平成16年10月20日  
国土交通省自動車交通局

三菱ふそうトラック・バス株式会社製トラックのリコール届出  
(リコール届出番号：1092 届出日：平成16年5月26日  
(クラッチハウジングの不具合))の改善措置を講じていない車  
両に対する保安基準適用に係る判定の変更について

## リコール届出一覧表

# 改善箇所説明図

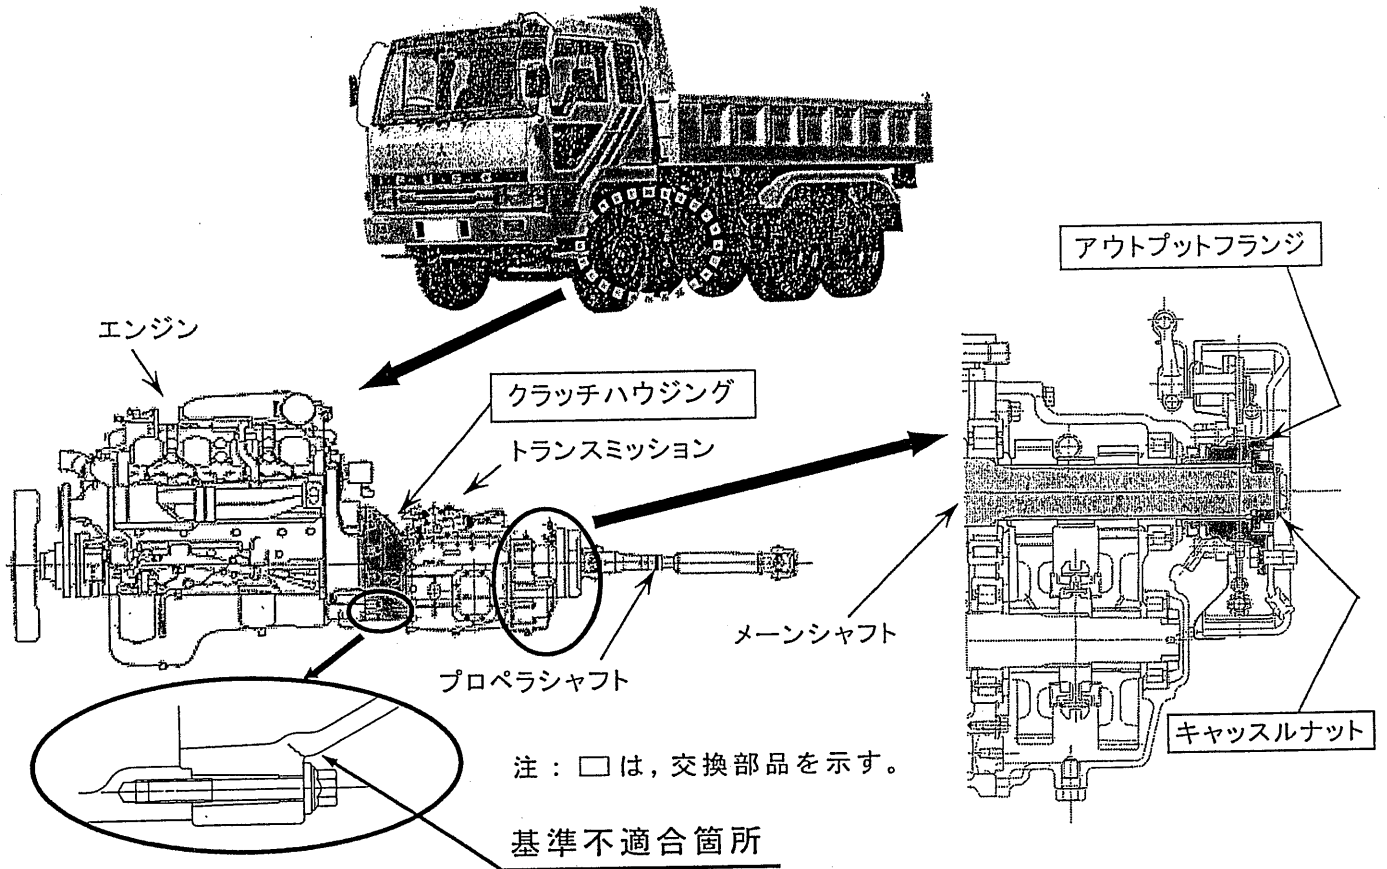
エンジンと変速機(ミッション)の結合部(クラッチハウジング)の剛性が不足しているものがあり、また、ミッション・メインシャフト後部のスプライン部と継ぎ手(アウトプットフランジ)の噛み合い部分の隙間が不適切なため、当該隙間が経年変化などで増大すると、高速走行時の駆動系振動が大きくなり、クラッチハウジングに亀裂が生じるものがある。また、クラッチハウジングに铸造時の傷などがある場合、この亀裂の発生が早まる可能性がある。このため、そのままの状態で使用を続けると亀裂が進行し、最悪の場合、クラッチハウジングが破断してミッション又はプロペラシャフトが脱落、又は周辺部品を破損させ二次的不具合を生じるおそれがある。

- ① エンジンとクラッチハウジング(アルミ製)の間に補強部材(スティフナ)を装着し剛性を高める。スティフナが装着できない車両については、ハウジング(アルミ製)を対策品(鋳鉄製)に交換する。なお、クラッチハウジングに亀裂や傷のあるものはハウジングを新品に交換する。
- ② アウトプットフランジ部のプロペラシャフト取り付けインロー部の芯ずれ量を計測し、芯ずれ量が規定値外の場合には、メインシャフト、アウトプットフランジ及びベアリングを新品に交換する。
- ③ 芯ずれ量が規定値内の場合には、メインシャフトのスプライン部の歯厚寸法を計測し、アウトプットフランジを対応する対策品に交換する。なお、歯厚寸法が規定値外の場合は、メインシャフト、アウトプットフランジ及びベアリングを新品に交換する。
- ④ ミッションに結合されているプロペラシャフトの自在継ぎ手スパイダ部のガタを点検し、ガタがある場合は、シム調整又はスパイダをキットで新品に交換する。
- ⑤ プロペラシャフトを点検し、曲がりや振れがある場合は、アッセンブリで新品に交換する。
